Конструктивные изменения автомобилей «Урал», внедренные в 2014-2015 г.

(выпуск 15)

Миасс-2016

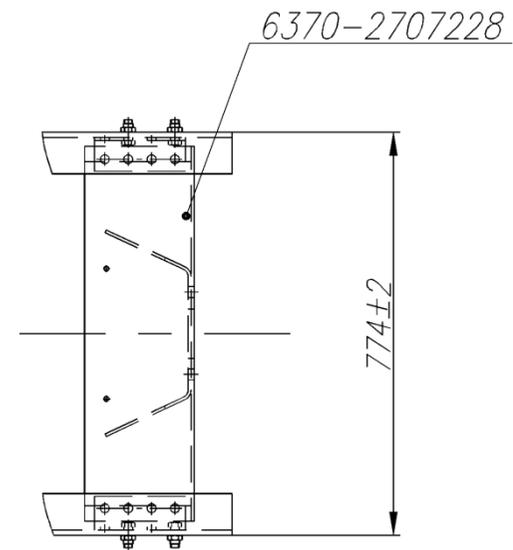
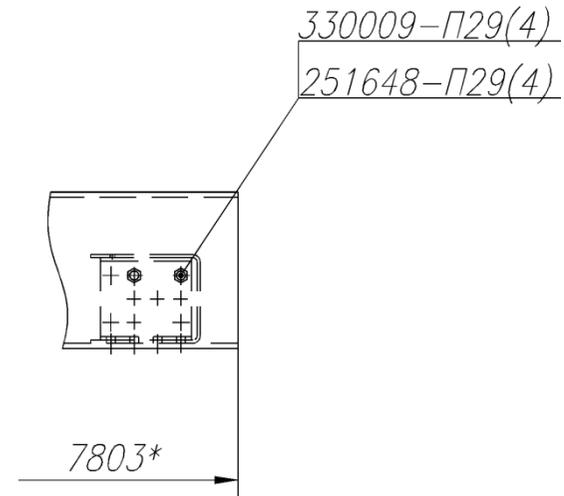
Замена поперечины буксирного прибора

Основанием к изменению стало обеспечение совместной установки заднего противоподкатного защитного устройства (ЗПЗУ) 6370-2809000 и поперечины буксирного прибора (в составе рамы).

| Описание изменения | Замена изд. 63634-2707228 Поперечина буксирного прибора на изд. 6370-2707228 Поперечина буксирная. Исключение болтов и гаек. | | | Всего листов | 3 |

Информационный бюллетень № 345

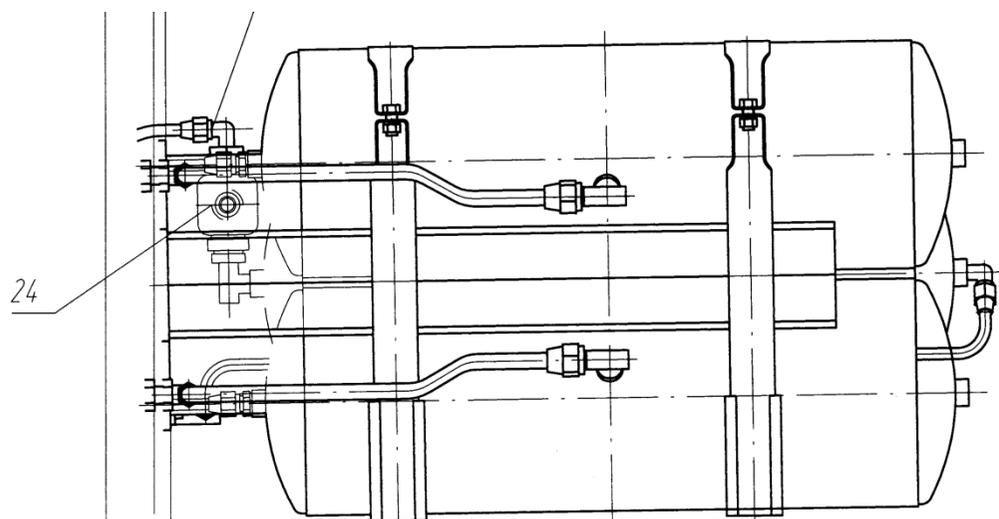
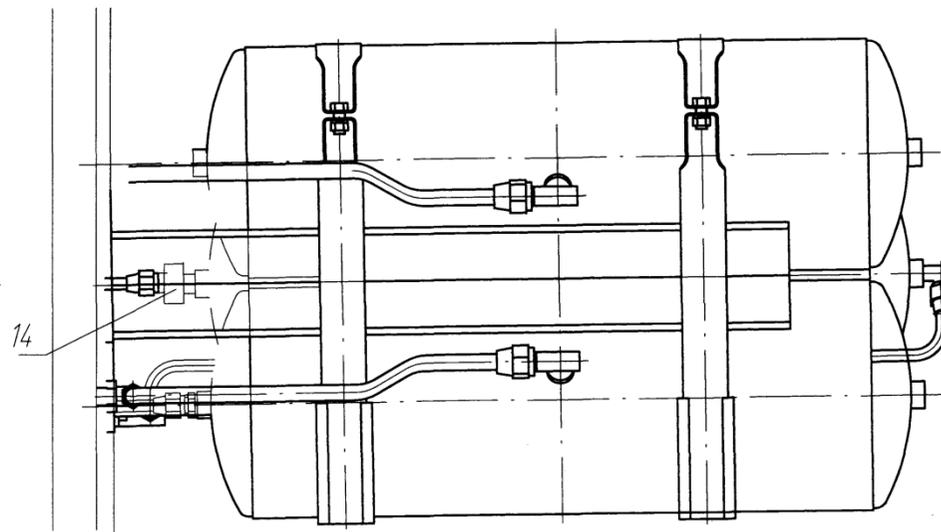
| Описание изменения | | На автомобилях Урал тройной защитный клапан и одинарный защитный клапан заменен на 4-х контурный защитный клапан | | | | Всего листов | 3 |

Информационный бюллетень № 357

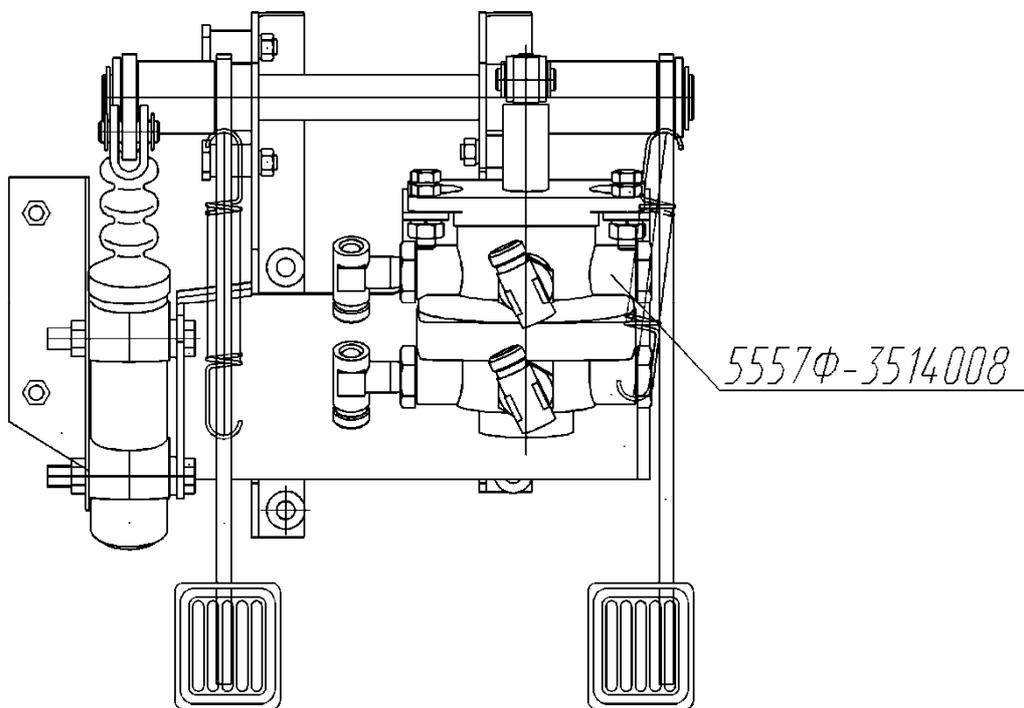
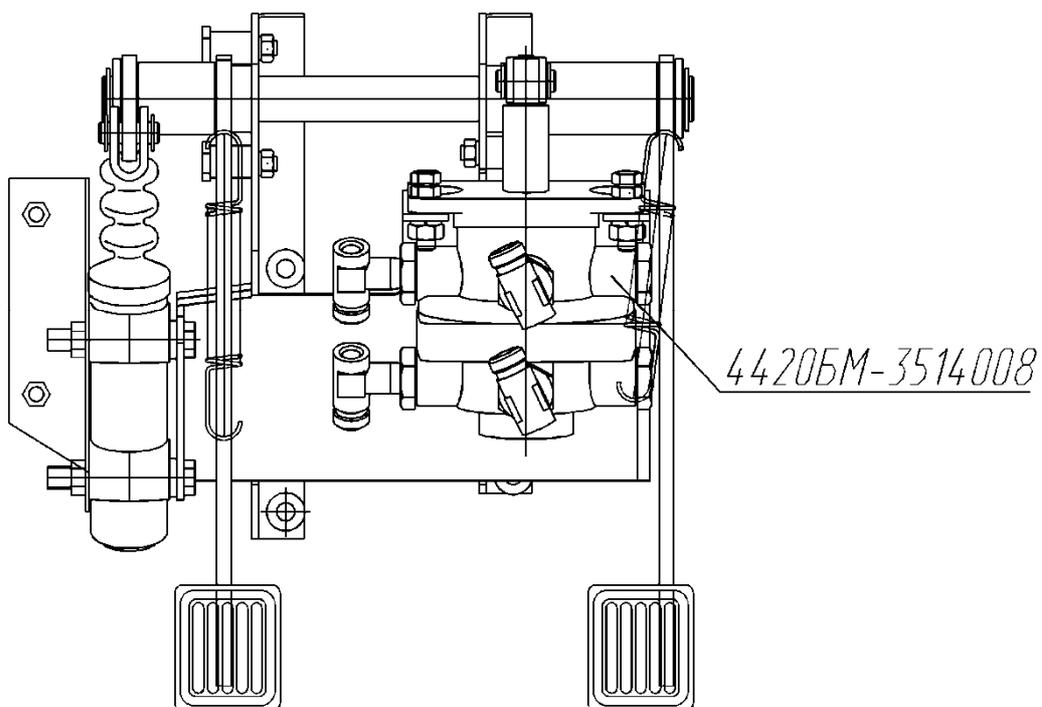
«О новой модификации педального механизма»

Изменяется применяемость педального механизма на автомобилях Урал-5557-80М, Урал-4320-80М, 44202-80М с панелью приборов «Элара» и коробкой передач ЯМЗ.

| Описание изменения | Автомобиль Урал-М, новая модификация педального механизма. | | | | Всего листов | 3 |

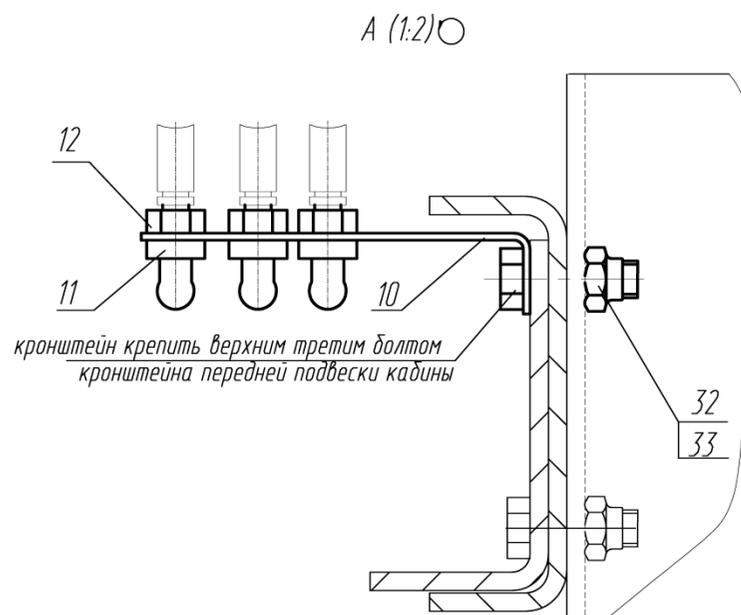
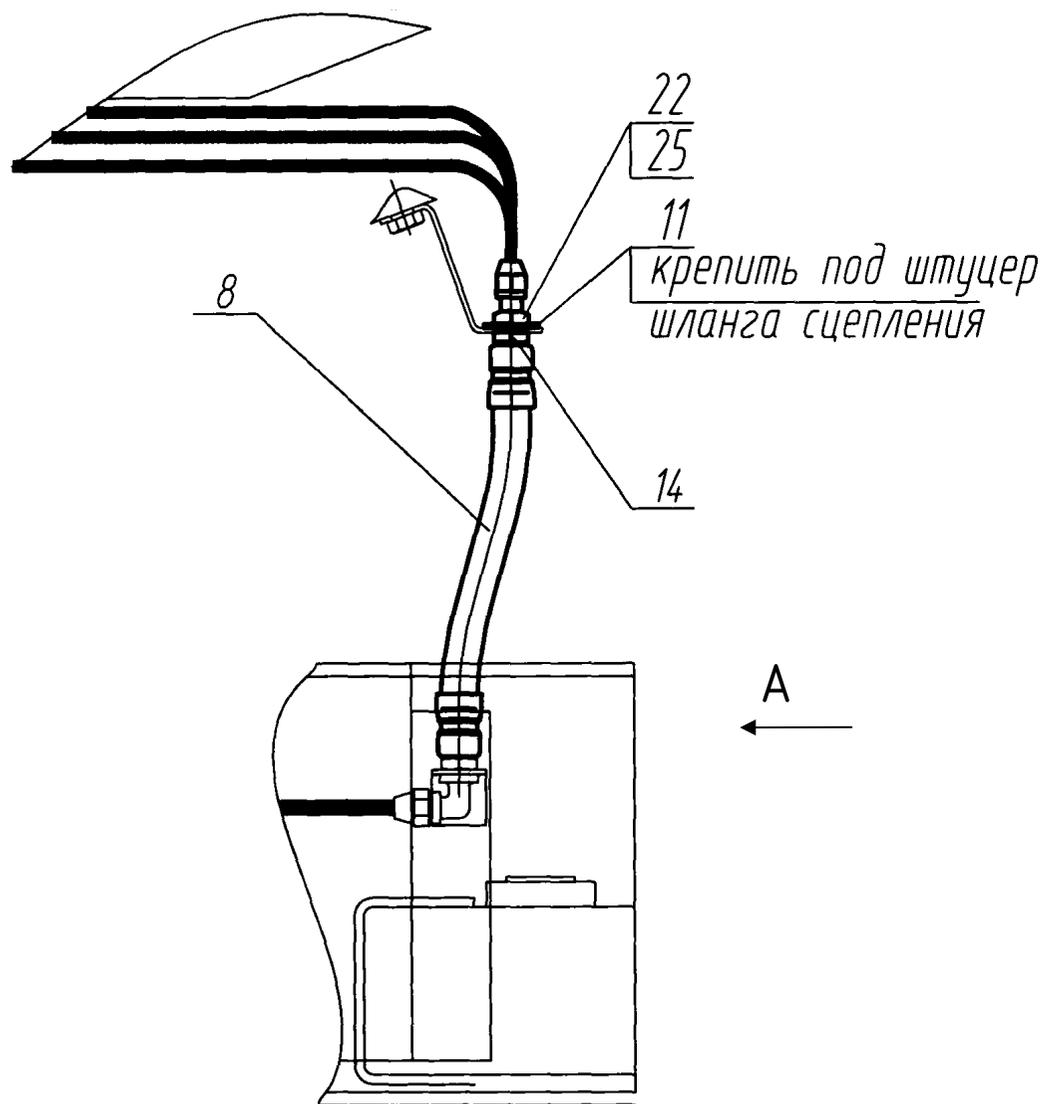
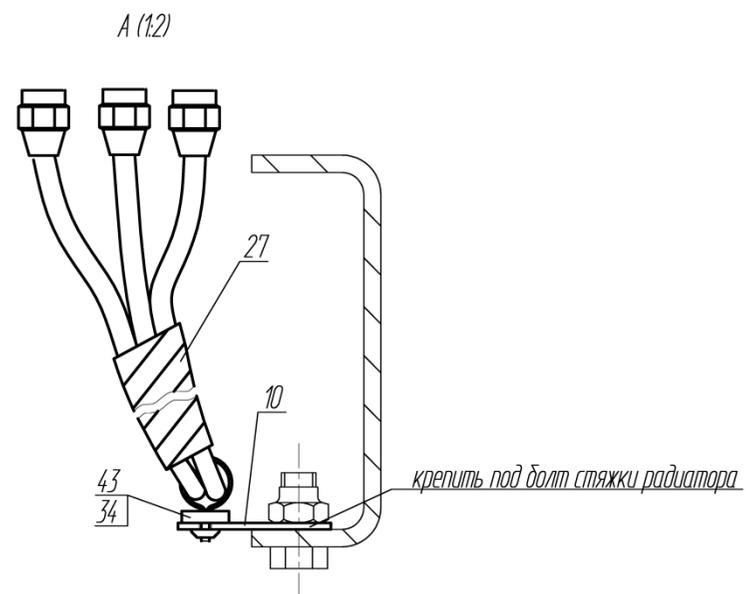
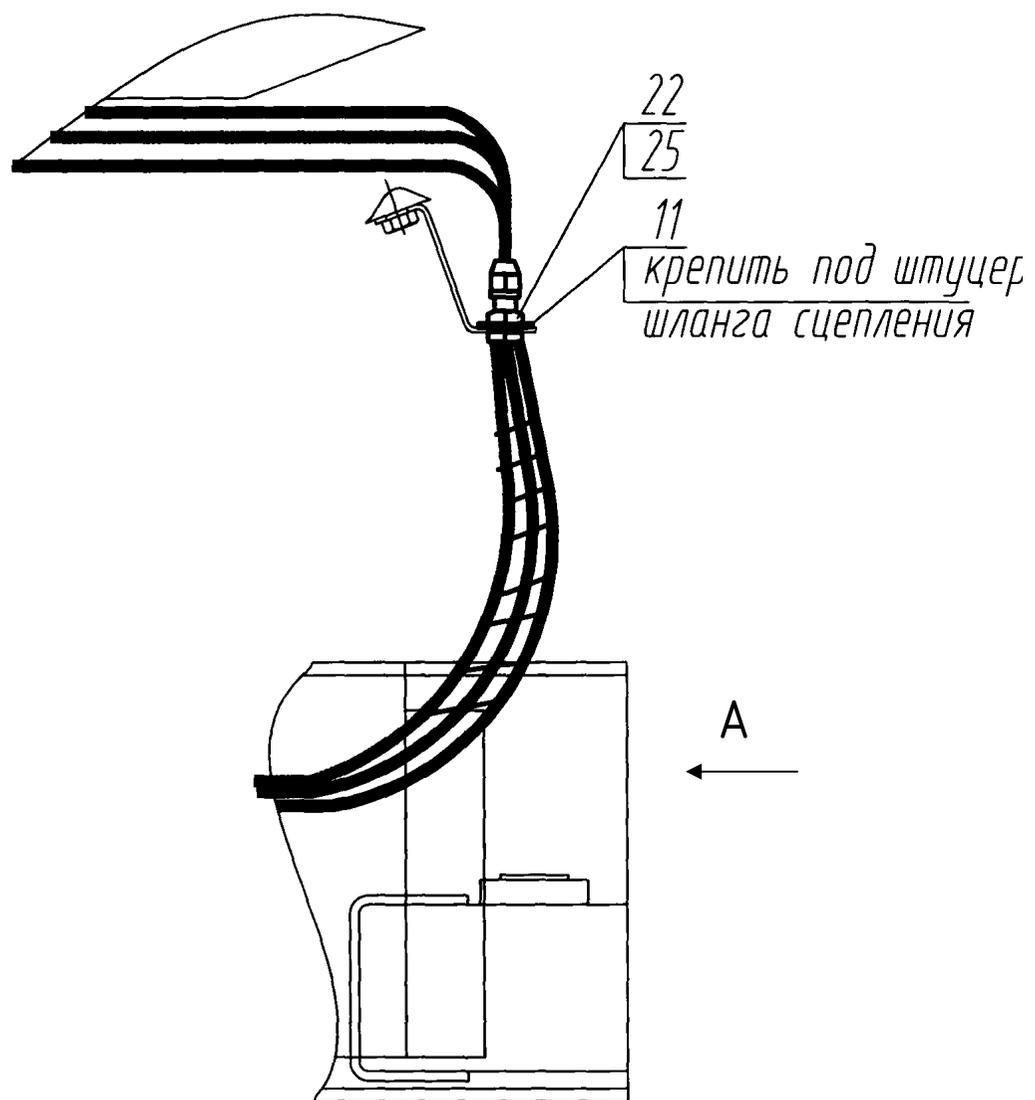
| Описание изменения | | Замена в приводе тормозной системы гибких шлангов на полиамидные трубопроводы. | | | | | Всего листов | 9 |

43206Т-3500021; 32552-3500021 Установка модулятора на левом лонжероне

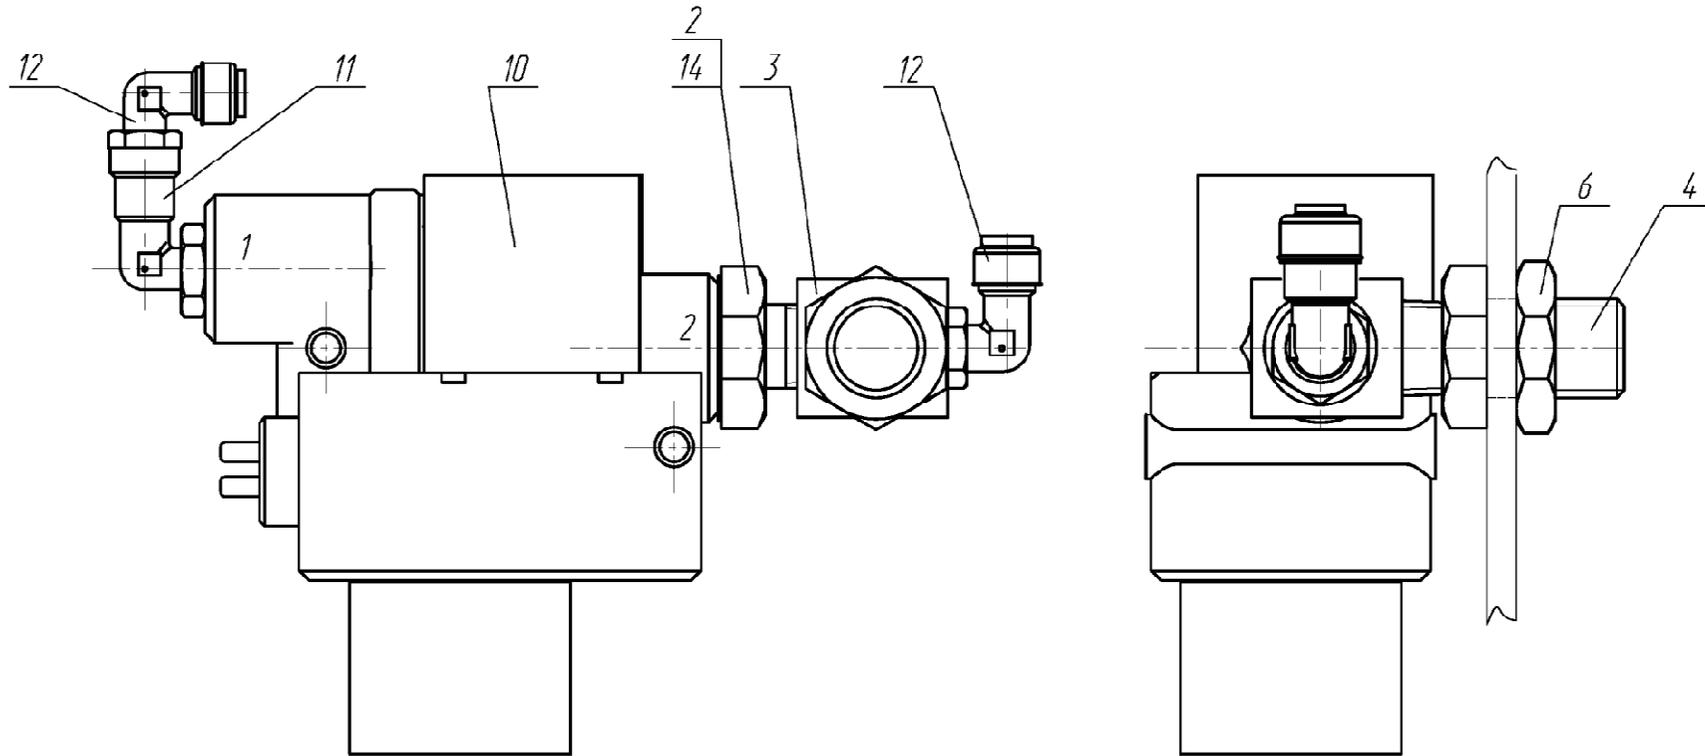
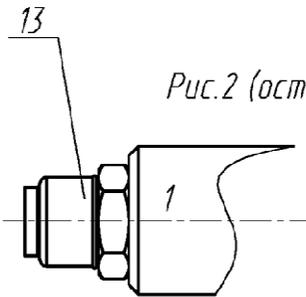
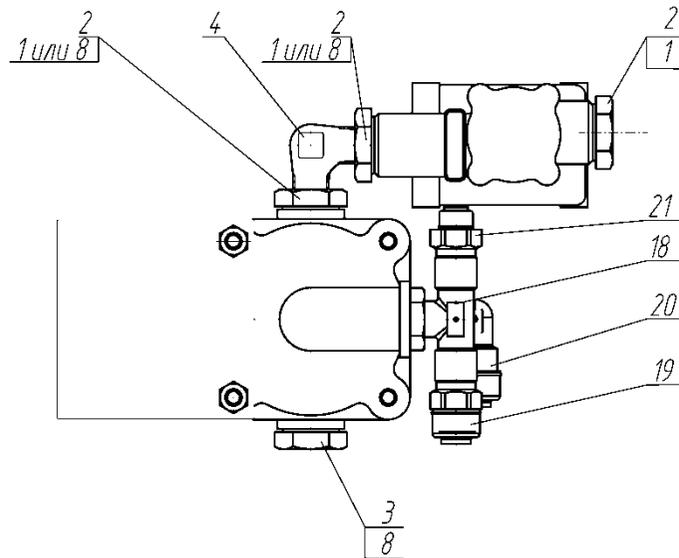
С октября 2014 года на автомобилях 43206 и мод (4x4) с пневмотормозами устанавливается модернизированная тормозная система. Для повышения поперечной устойчивости автомобиля во время торможения изменяется тип антиблокировочной системы тормозов с 4S-4M на 4S-2M. В связи с изменениями заменяются установки привода рабочей тормозной системы в части установки модулятора передней оси и установки ускорительного клапана. Дополнительно заменяются медные трубопроводы к тормозным камерам устанавливаемые на задний мост.

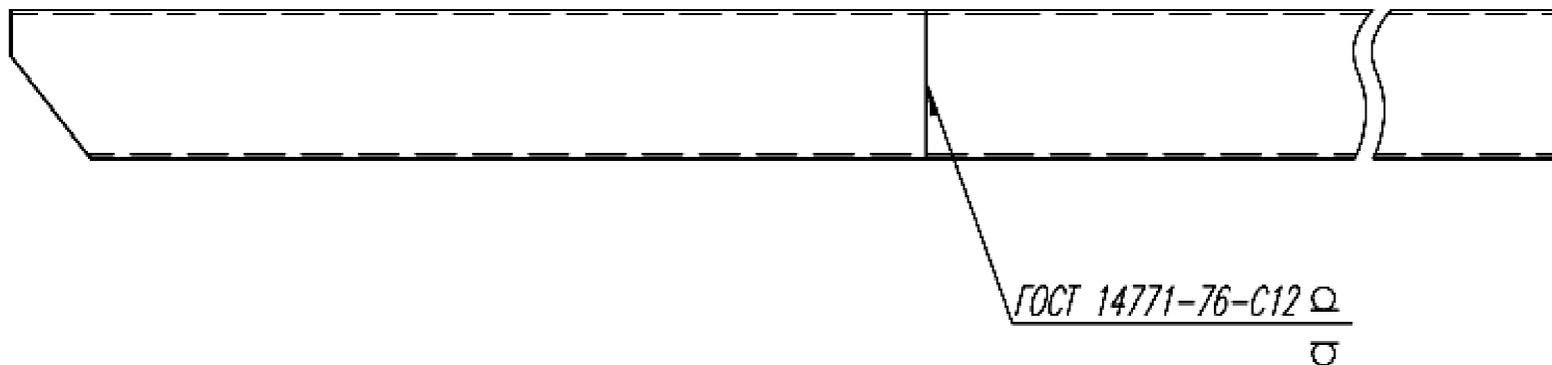
Основанием к изменению стала замена сварных лонжеронов рам изготавливаемых по временной технологии (с приваркой удлинителей в передней части) длиной 8730 мм на цельные лонжероны:

| Описание изменения | | Замена изд. Э53236Р-2801007 Лонжерон рамы на изд. 53236-2801008/09 Лонжерон рамы правый/левый. Исключены изделия Э53236Р-2801074 Удлинитель лонжерона передний правый и Э53236Р-2801075 Удлинитель лонжерона передний левый. | | | | | Всего листов | 3 |

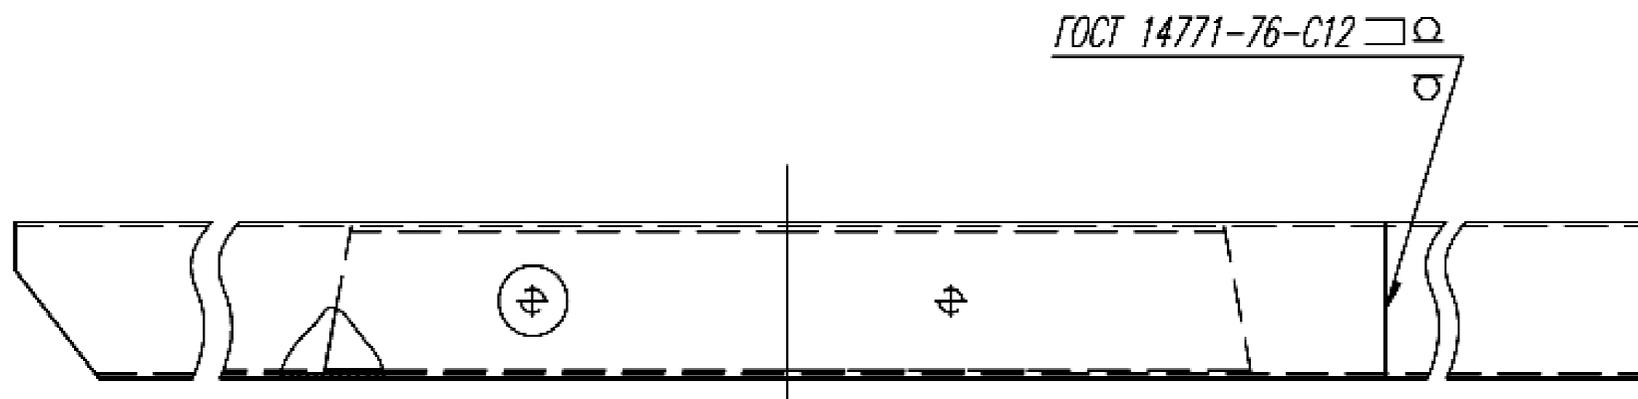
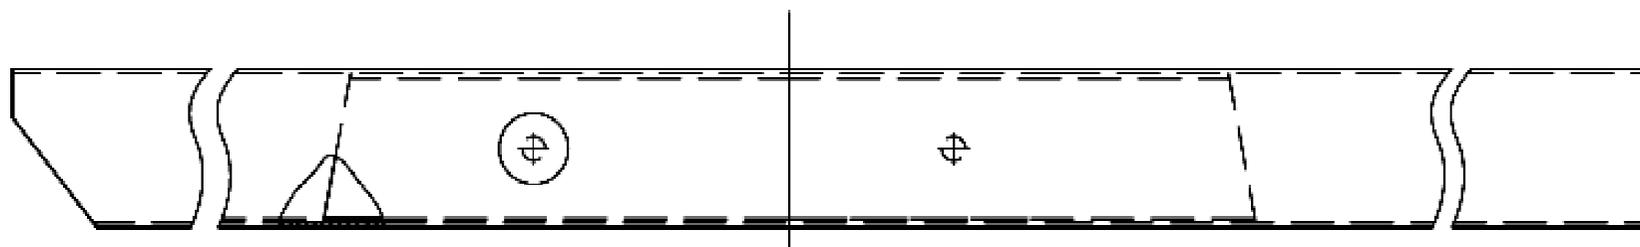
Основанием к изменению стала замена сварных лонжеронов рам (с приваркой удлинителей в хвостовой части) длиной 8030 мм и лонжеронов длиной 7810 мм на цельные лонжероны:

| Описание изменения | Замена изд. 5323РХ-2801008/09 Лонжерон рамы правый/левый на изд. 5323-2801008-10/09-10 Лонжерон рамы правый/левый Исключены изделия 5323РХ-2801073 Удлинитель лонжерона и 5423Р-2801073 Удлинитель лонжерона. | | | | Всего листов | 3 |

Информационный бюллетень № 369

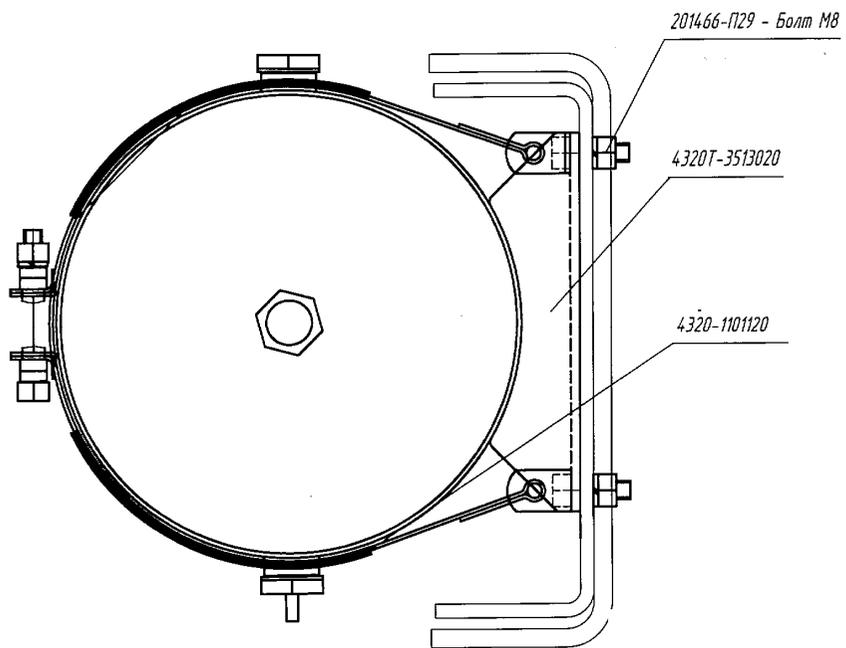
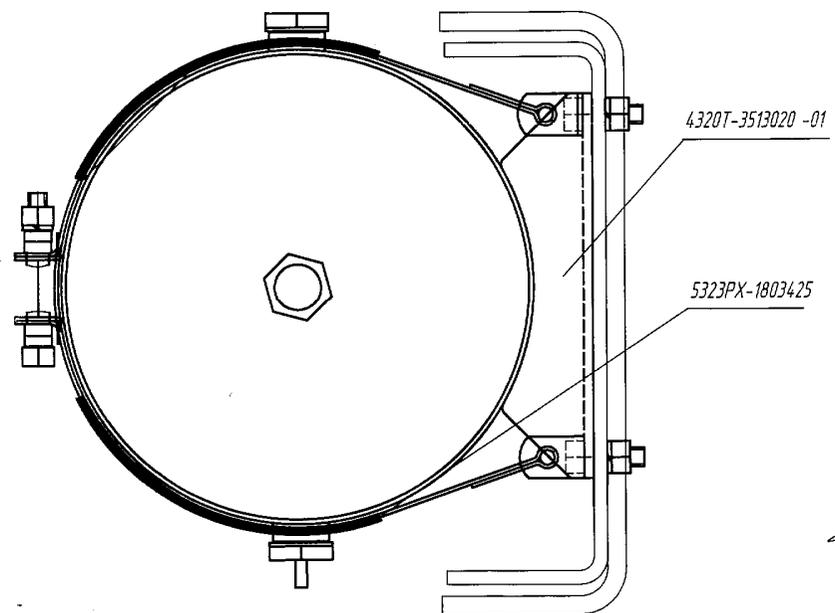
Изменение кронштейна баллона для автомобилей 4320-80М

В рамках работ по снижению трудоемкости сборки а/м 4320-80М изменился кронштейн баллона с соответствующим крепежом.

| Описание изменения | Автомобиль Урал-4320-80М, изменение кронштейна баллона. | | | | Всего листов | 3 |
